PARECER TÉCNICO - CPA/EIV
COMPLEXO ESPORTIVO DE BRASÍLIA - ARENA BSB

Brasília-DF, 19 de novembro de 2020.

Assunto: 3ª Análise do Estudo Prévio de Impacto de Vizinhança - EIV, relativo ao empreendimento denominado **Complexo Esportivo de Brasília - ARENA BSB**.

Fig 03 - Sinalização horizontal, em vaga perpendicular ao meio-fio, e exemplo de sinalização vertical para estacionamento de Deficientes Físicos - DEF. Fonte: Manual Brasileiro de Sinalização de Trânsito, Volume IV, pág. 102, e Resolução CONTRAN nº 304/2008, Anexo I, respectivamente.

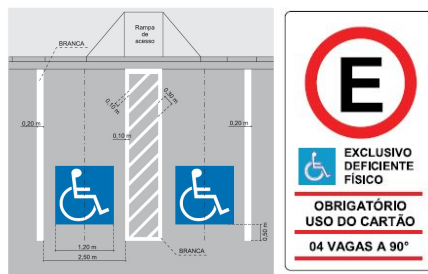
"Art. 1º As vagas reservadas para veículos que transportem pessoas portadoras de deficiência e com dificuldade de locomoção serão sinalizadas pelo órgão ou entidade de trânsito com circunscrição sobre a via utilizando o sinal de regulamentação R-6b "Estacionamento regulamentado" com a informação complementar conforme Anexo I desta Resolução."

O detalhamento e compatibilização das pranchas com as Resoluções nº 303/2008 e 304/2008 do CONTRAN e com o "Manual Brasileiro de Sinalização de Trânsito" devem ser apresentados nas plantas de sinalização pertinentes ao PGV.

Fig. 04 - Sinalizações horizontal e vertical para vagas de Deficientes Físicos - DEF, à esquerda, e Idosos, à direita. Fonte: Anteprojeto de Arquitetura, Prancha 65/71

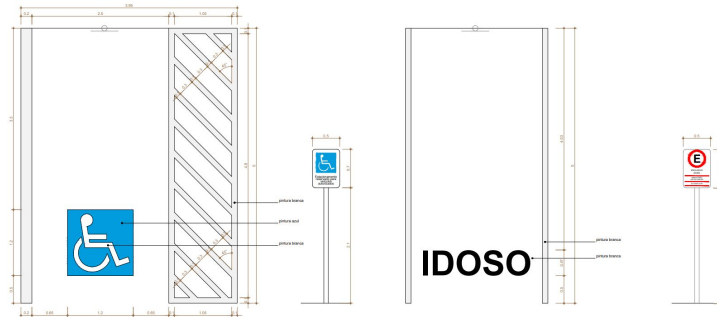
8. Toda sinalização de trânsito deve atender às Resoluções nº 303/2008 e 304/2008 do CONTRAN e ao "Manual Brasileiro de Sinalização de Trânsito" (disponível eletronicamente pelo site <http://www.denatran.gov.br/>), especificamente quanto à vaga reservada para pessoa idosa, que deve ser sinalizada com a legenda "IDOSO". O símbolo que foi utilizado no projeto não está regulamentado e deve ser retirado.

✓ **CUMPRIDO.** Apresentado no Anteprojeto de Arquitetura.
